## **Subjekt: Änderung Drehrichtung Raboesch Schrauben**

## **Subject: Change of the rotation direction of the Raboesch propellers**

### **Änderung Drehrichtung Raboesch Schrauben von nun an**

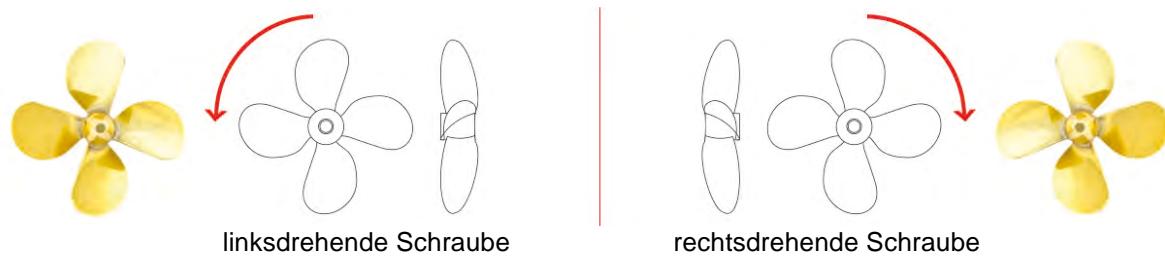
In der Vergangenheit sind die Schiffsschrauben von Raboesch immer mit der entgegengesetzter Drehrichtung zur Bestellung geliefert worden. Eine reguläre rechtsdrehende Schraube wurde von Raboesch immer als linksdrehende Schraube geliefert. Wir haben uns deshalb entschieden dies zu korrigieren.

In der nachstehenden Zeichnung sind die Schrauben abgebildet, so wie sie ab heute geliefert werden. Das bedeutet, dass bei neuen Aufträgen, diese Änderung berücksichtigt werden sollte. Wenn Sie jetzt nach der Änderung zum Beispiel eine rechtsdrehende Schraube bestellen, dann erhalten Sie eine Schraube, die vormals linksdrehend genannt wurde.

**Rotation direction of Raboesch propellers from now on**

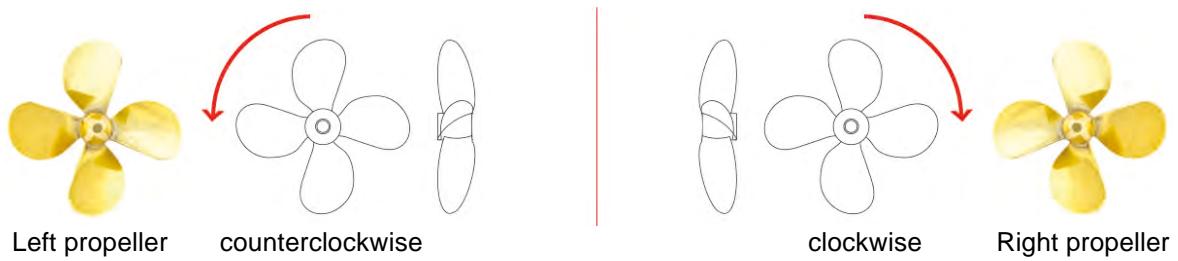
In the past the ship propellers of Raboesch were always reverse delivered. An official right-side propeller was always delivered by Raboesch as a left-side propeller. We have decided to correct this.

In the illustration given below you can see the propellers, as they will be delivered from now on. For you this means that when placing new orders you will have to keep this in mind. If for example you were to order a right-side propeller then you will get the propeller, which previously was called the left-side propeller.

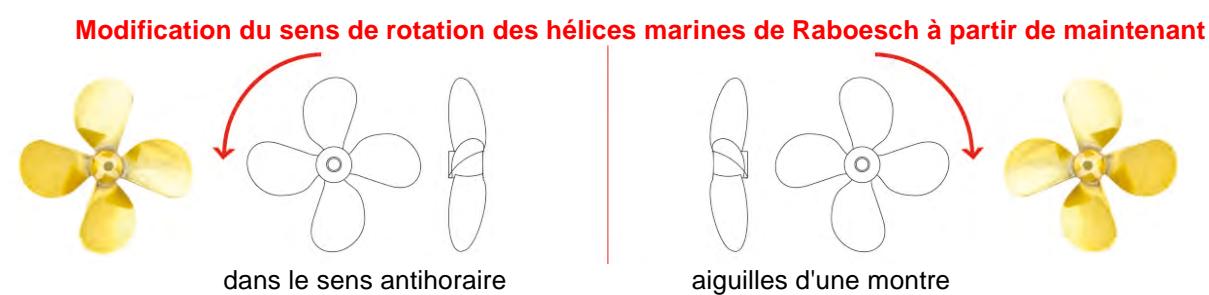
Dans le passé, les hélices marines de Raboesch ont toujours été livrées d'une manière erronée. Une hélice officielle rotative vers la droite a toujours été fournie par Raboesch comme étant une hélice rotative vers la gauche. C'est la raison pour laquelle nous avons décidé de remédier à cette situation.

Dans l'illustration ci-dessous, vous voyez les hélices représentées pour vous monter comment elles vont être livrées à partir de maintenant. Cela signifie que vous devrez prendre cela en compte au moment de passer de nouvelles commandes. Si vous commandez maintenant par exemple une hélice rotative vers la droite, vous aurez une hélice qui au préalable était dénommée comme étant une hélice rotative vers la gauche.

### Wijziging draairichting Raboesch schroeven van nu af aan

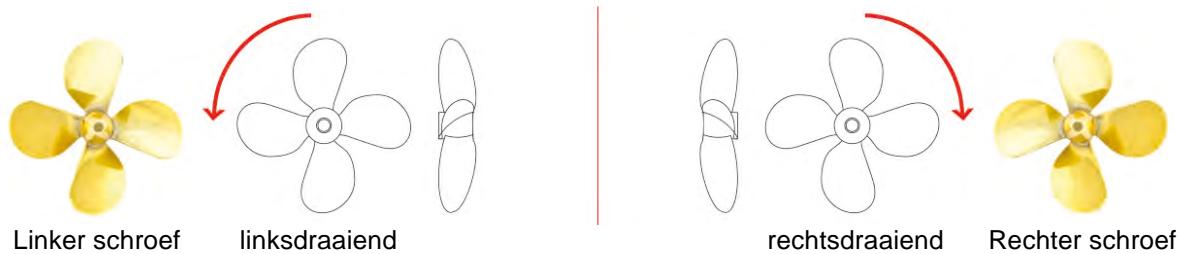
In het verleden zijn de scheepsschroeven van Raboesch altijd verkeerd om geleverd. Een officiële rechtse schroef werd door Raboesch altijd als zijnde een linkse schroef geleverd. Wij hebben daarom besloten dit te corrigeren.

In de onderstaande illustratie ziet u de schroeven afgebeeld zoals ze vanaf nu worden geleverd. Dit betekent voor u dat u bij nieuwe orders daar rekening mee dient te houden. Als u nu bijvoorbeeld een rechtse schroef bestelt, dan krijgt u een schroef die voorheen links werd genoemd.
